Informe: LM-PIG-07-2021

Informe de visita de campo: Proyecto Paso a desnivel Guadalupe

INFORME FINAL

Fotografía 1. Reparación de pilote

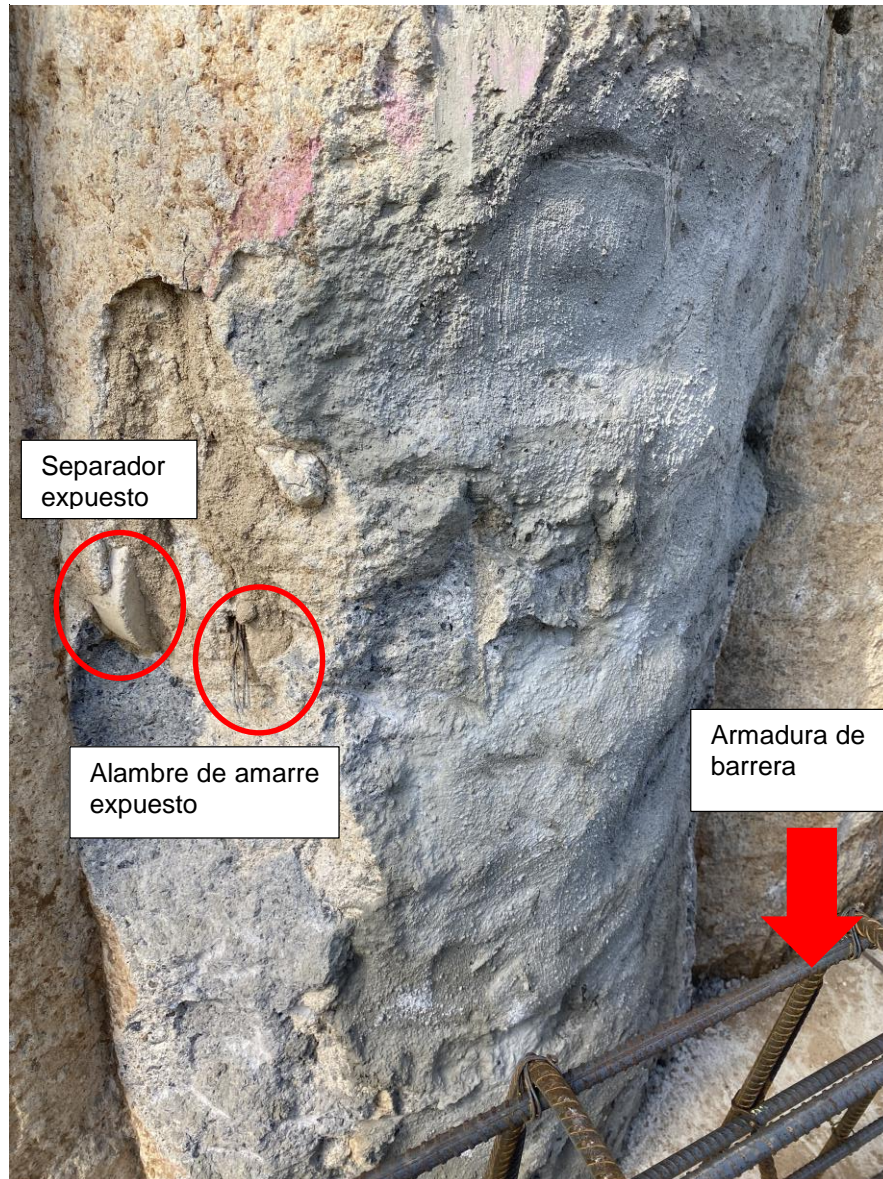
De acuerdo con las observaciones realizadas en los informes anteriores LM-PIG-01-2021 y LM-PIG-03-2021, respecto a las reparaciones de los pilotes, durante esta visita se observó que principalmente en los pilotes del muro del lado este, se continúa trabajando en las reparaciones. Como se observa en la Fotografía 1, la reparación se hizo de manera más extensiva sobre el pilote, y no se identifican grietas que comprometan la integridad de la estructura del mismo, únicamente se observan grietas por contracción del mortero utilizado.

Fotografía 2. Pilotes sin reparar

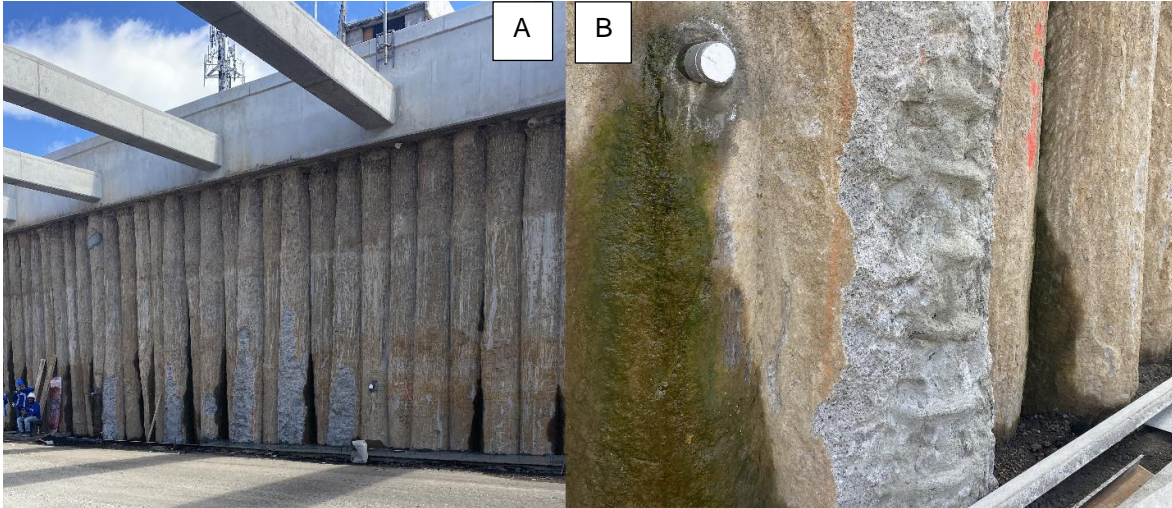
Sin embargo, en la Fotografía 2 se visualiza la condición en la que aún se encuentran algunos de los pilotes que conforman estos muros. En algunos se ha realizado una reparación parcial y en otros casos ninguna reparación, y se observa que se está iniciando la instalación la estructura de la barrera que incluye el sistema de desagüe, sobre la cual se colocan los paneles del acabado de la fachada del muro. Cabe resaltar que el proceso de reparación de los pilotes una vez se construya esta barrera, se dificulta debido a la accesibilidad del operario a todas las zonas defectuosas del pilote.
